Campus Ost - Berg am Laim, H1	Vorvertrag	1:20
± 0,00 = 530,95m DHNN 2016 = OK FFB EG	Prüfung	
CAO_H1_ARC_5_DE_FL_5737_03_F	Feldgröße	
Wandabwicklung WC Schiri 1/ Schiri 2/ Putzraum

PLANINHALT	
LPH 5 Ausführungsplanung	
Wandabwicklung WC Schiri 1/ Schiri 2/ Putzraum

Schema |Schiri 1 | Ansicht B | 1:20

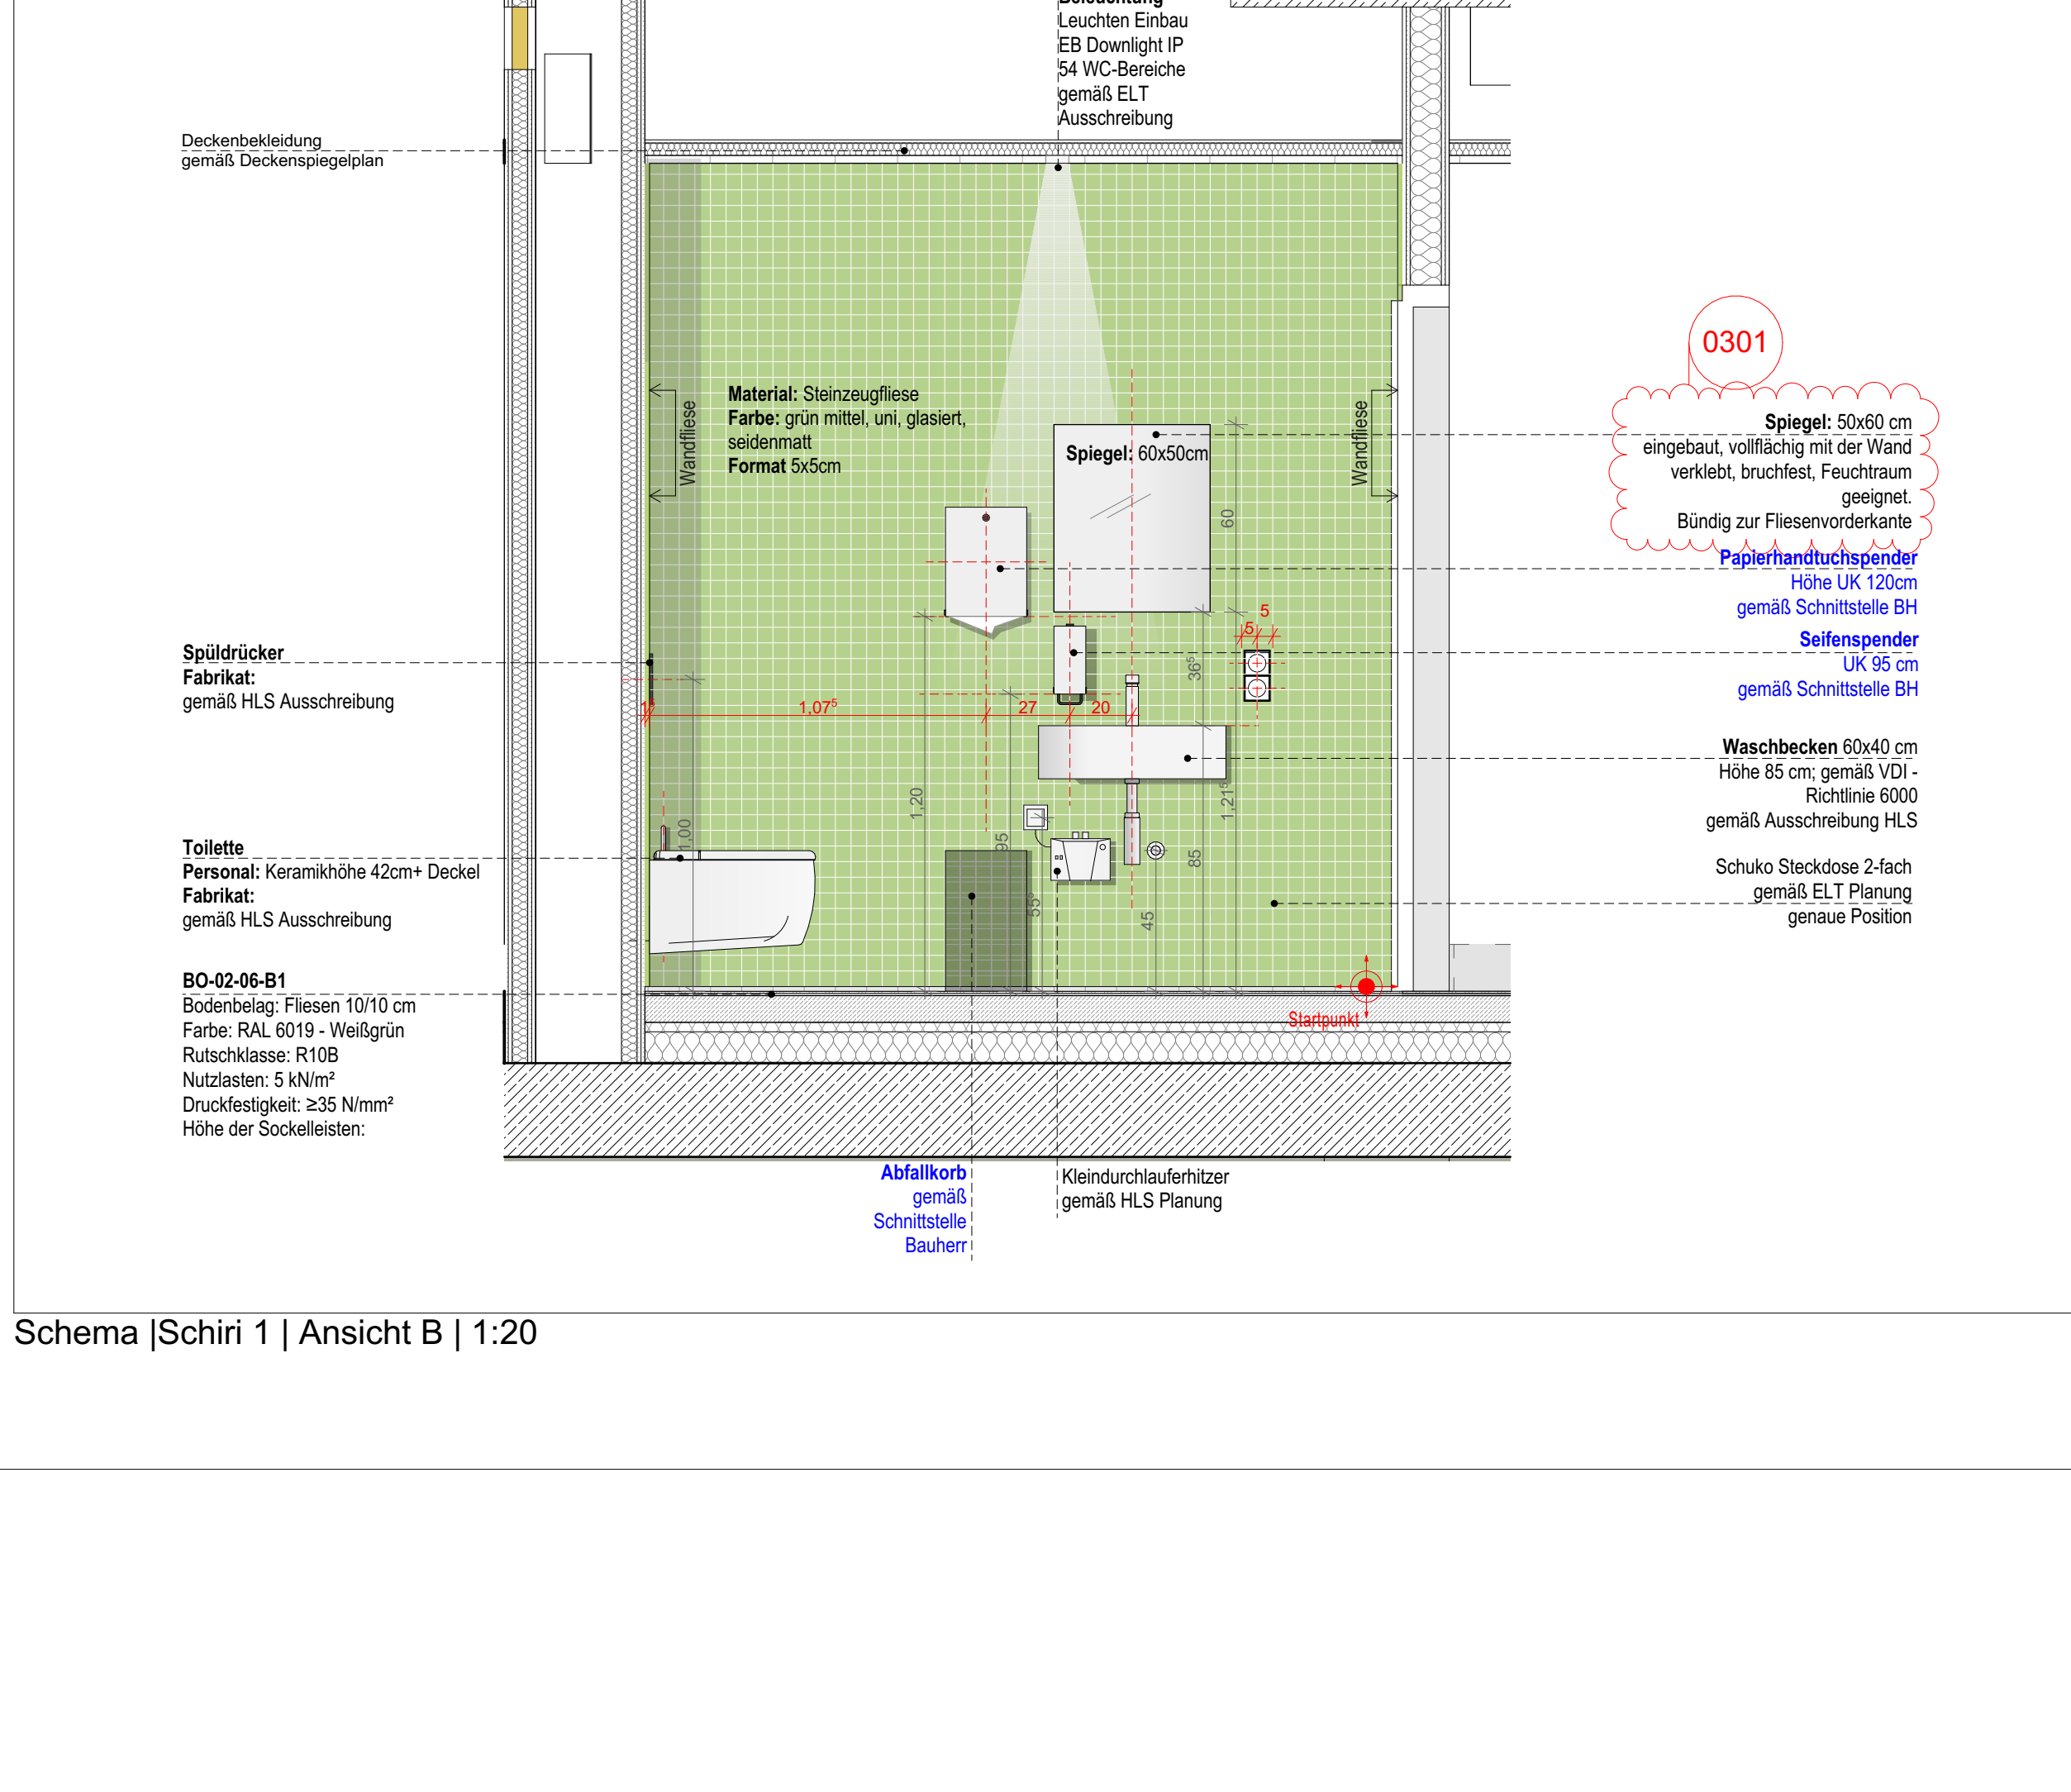
Achtung: WC um 30cm nach rechts verschoben!!
Freigabe BH und HLS feht

Waschbecken auf 60x40cm nach Absprache mit dem BH vergrößert
